## Keuringsverslag van een elektrische laagspanning- en zeer lage spanningsinstallatie

### NIET CONFORM

Straatnaam Geraardsbergsestraat  
Huisnummer 107  
Busnummer  
Postcode 9300  
Gemeente AALST  
Land België

**Type :** appartement

Afbeelding schakel- en verdeelbord:

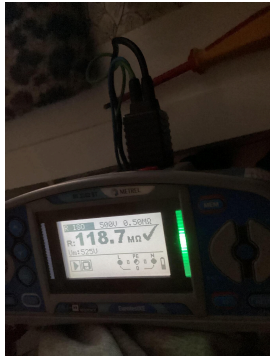
- 11.01 Eéndraadschema van de installatie is niet aanwezig. (Boek 1 Afdeling 2.12 - 2.13 en 3.1.2)
- 11.03 Situatieschema van de installatie is niet aanwezig. (Boek 1 Afdeling 2.12 - 2.13 en 3.1.2)
- 11.08 Inplantingsplan gemeenschappelijke aardverbinding niet aanwezig. (Boek 1 onderafdeling 5.4.2.1.)
- 15.01 De aanduiding van de stroomkringen en/of apparatuur, aansluitklemmen, enz dient aangebracht of vervolledigd te worden. (Boek 1 Onderafdeling 3.1.3.1. en 3.1.3.3.A. en 5.1.6.1)
- N3 Het is niet uitgesloten dat bij een nacontrole bijkomende inbreuken worden vastgesteld bij voorleggen schema's.
